Riferimento Avviso di sicurezza sul campo: FFID ECN\_003504.

## **URGENTE: AVVISO DI SICUREZZA SUL CAMPO**

### **FUJIFILM DR-XD1000(FDR Nano) Contromisura per il rinforzo del braccio**

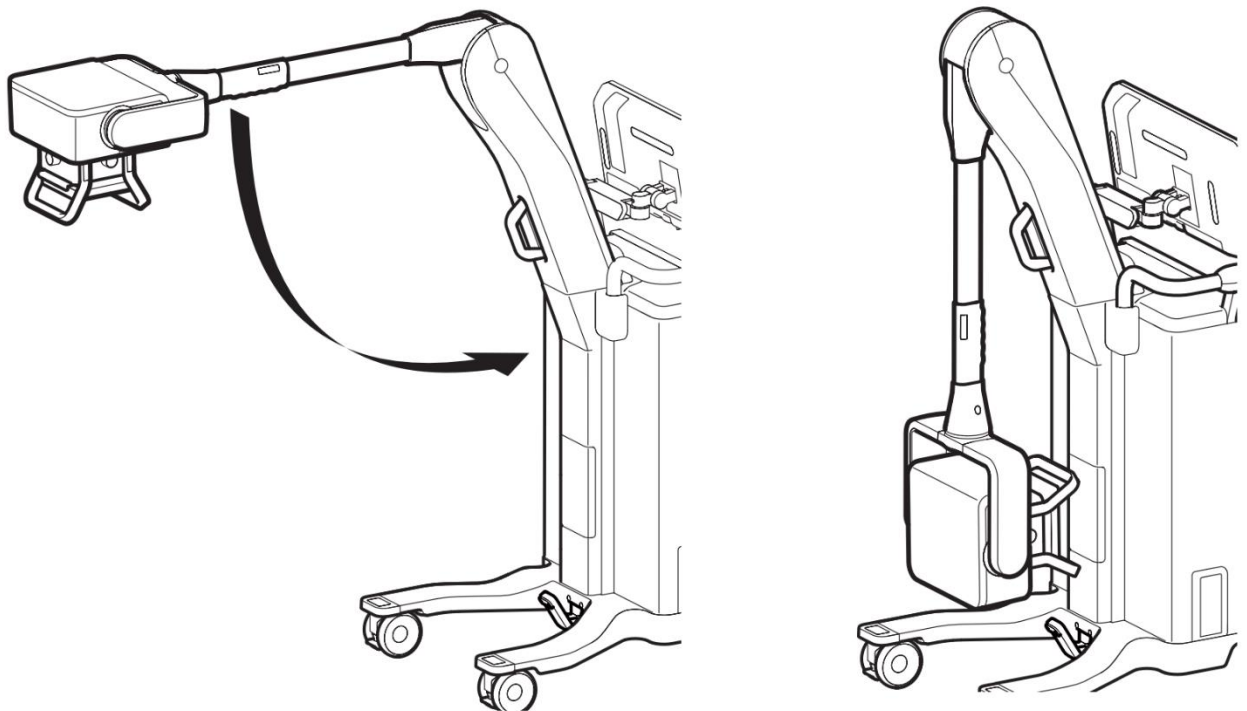
2. Portare il braccio nella posizione di parcheggio.

3. Spingere la testa del braccio dal lato e controllare frontalmente quanto segue.  
Se vi sono anomalie, interrompere l'utilizzo e contattare i recapiti forniti a pagina 1.
- (1) Accertarsi che lo spazio tra le giunture della copertura in resina non si allarghi.
  - (2) Accertarsi che il braccio non sia inclinato contro la copertura in resina.
